Allée des Cottages 10

Domaine de Grandchamp · Le Pecq (78230) · lot de 417 m² detașat din grădina vilei de la nr. 10 · dosar pentru vizita din **17 octombrie 2026**, completat pe 20-oct cu dosarul de permis d'aménager

Rezumat într-o pagină

Planul de masă din anunț

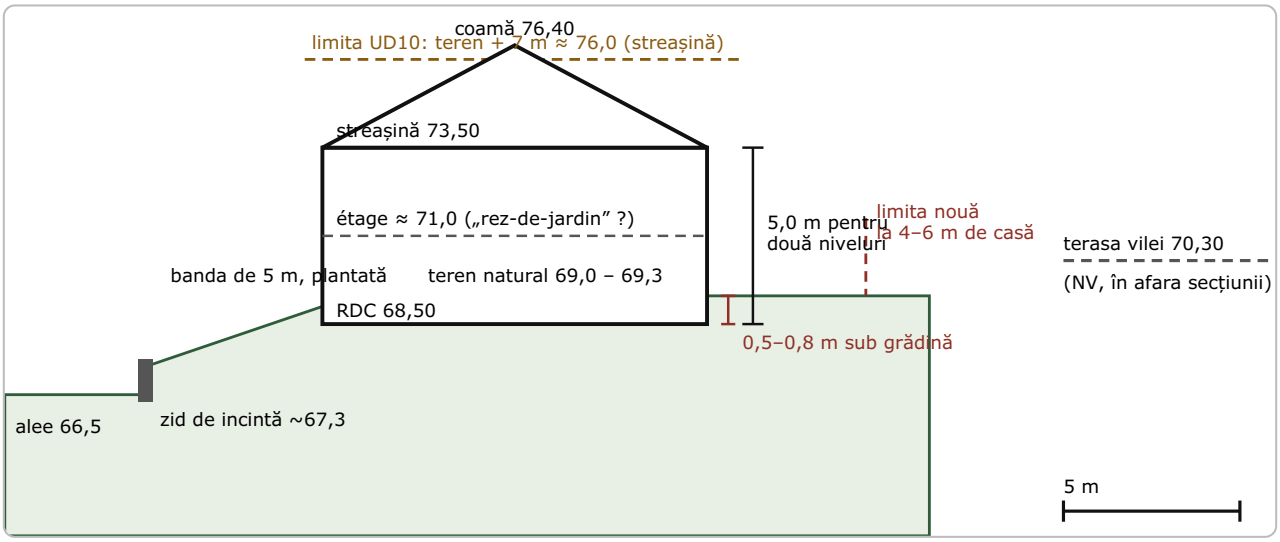
Singura imagine a anunțului (694 × 800 px). Planul e **rotit**: aleea e jos, **nordul e la dreapta**, fundul grădinii (vest) e sus. Cote în cm, niveluri NGF. Liniile roșii punctate = retragerile minime.

Conturul	22,19 m pe alee (jos) · 17,21 m latura stângă · pinten plantat (verde închis) cu laturi 8,94 / 2,39 m · diagonală lungă · 7,96 m înapoi la alee	Corectat după PA3/PA4 (20-oct): frontul = AK 484 (10,3 m) + ~12 m din frontul AK 549; latura de 17,21 m = limita cu AK 530 (vecinul de sud); pintenul = colțul NV, în continuarea aceleiași limite; diagonala = linia de divizare prin grădina vilei, până la ~10,5 m de alee pe latura de nord.
Casa	„EMPRISE AU SOL 72,00 m²”, „HABITATION 1 ÉTAGE + COMBLE”; cote 662[5] × 1 089[5]; decupaj 150 × 150 în colțul din față-stânga, în jurul unui arbore (Ø 150, coroană ~5,5 m)	Așezată pe liniile de retragere minimă: 4,00 m de AK 530, 5,00 m de alee, 4–6 m de limita nouă. Fațada cu ferestre posibile = est (alee) + ~6 m din nord.
Niveluri	„NIVEAU REF RCH MAISON 68,50” · „ÉGOUT 73,50” · „FAÎTAGE 76,40” (PA4 din 2025: 78,40); teren 69,25 / 69,00 / 69,10 / 69,04 / 69,03 lângă casă, 68,51 spre alee, 67,24 / 67,36 la zid, 66,49 pe alee	RDC la 0,5–0,8 m sub grădină pe 3 laturi și la nivel spre alee: „semi-enterré” e generos. 68,50 → 73,50 = 5,0 m pentru două niveluri. „Rez-de-jardin” la ~71 m nu dă pe nicio grădină (69,0–69,3).

Parcarea	2 mașini în tandem, bandă 3,50 m, „NIVEAU STATIONNEMENTS 65,75” (sau 66,75), zid curb „ACROTÈRE 68,50” + scară spre grădină, „ACCÈS À CRÉER”	Colțul NE, lângă limita de nord și linia nouă. Groapă de 1,75–2,75 m, ~10,5 m lungime, zid de sprijin pe 2–3 laturi. Cota e sub nivelul aleii de la capătul sudic (66,49): aleea coboară spre nord.
Scara	Stânga jos: două ziduri paralele, trepte, „NIVEAU REF 66,50” → „68,50”, „ACCÈS À CRÉER PORTILLON”	Capătul de sud al frontului: ~2 m urcare pe ~4,7 m, portiță nouă în zidul de incintă al domeniului (SPR: zidul se păstrează; portița cere aviz).
„Veranda”	Nu există. Hașurile sunt casa, groapa parcării și, sus-dreapta, „Terrasse S: 70,30” cu trepte 69,42 → 70,23	Terasa e a vilei (NV de lot, ~10 m de limită), cu 1,8 m deasupra RDC-ului nou: vila privește de sus peste parcare și fațada nord.
Arborii	5–6 coroane punctate: una mare în decupajul casei, trei în banda de 5 m de la alee (Ø 3,5–5 m), una lângă parcare, un „x” în pinten; verde închis = benzi plantate pe limite	Arborele din decupaj e la 0,75 m de fundație: dacă are > 100 cm circumferință e intangibil (SPR) și e risc tehnic (rădăcini în argilă).

Rețele	„RACCORDEMENTS MAISON PROJETÉE — EAU / ELEC / GAZ” în colțul SE, „ELEC BASSE TENSION” în alee, marcaje de secțiune B–B	Pe planul din anunț lipsesc EU și EP; PA3 (oct-2025) desenează assainissement în alee. Secțiunile A–A / B–B sunt în PA5.

Secțiuni deduse din cote

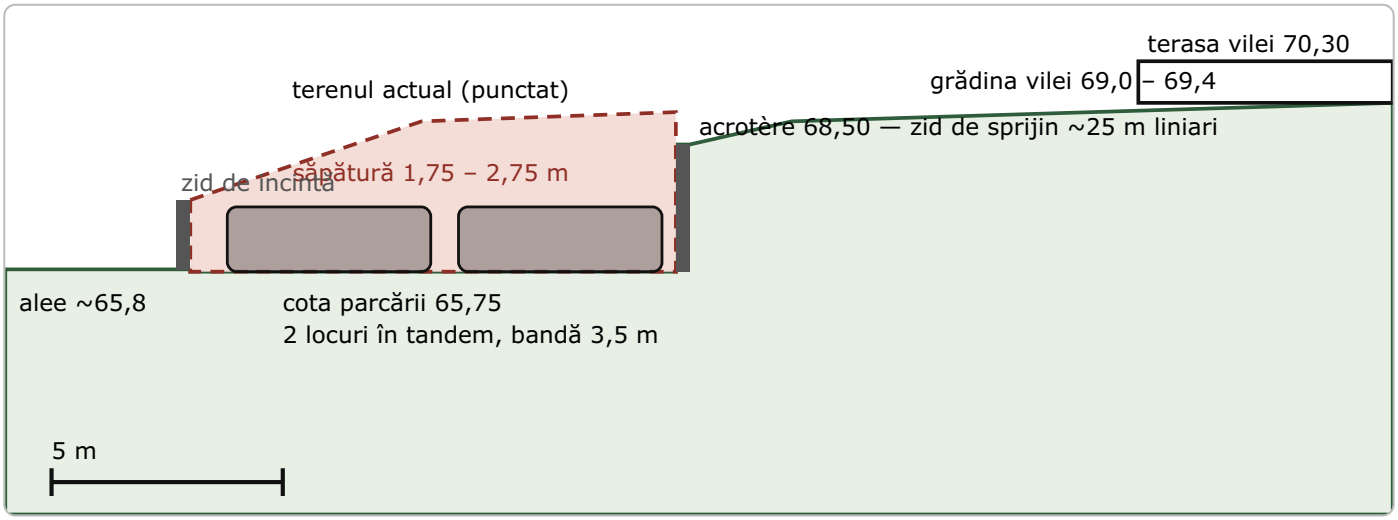
Secțiune est → vest prin casă (stânga = aleea). Cote NGF de pe plan; acoperișul e schematic (planul spune „combles”, probabil mansardă).

Secțiune est → vest prin colțul NE (parcarea). Groapa coboară la cota aleii; zidul de sprijin urcă până la 68,50 lângă grădina vilei. Dacă cifra e 66,75, groapa e cu 1 m mai mică.
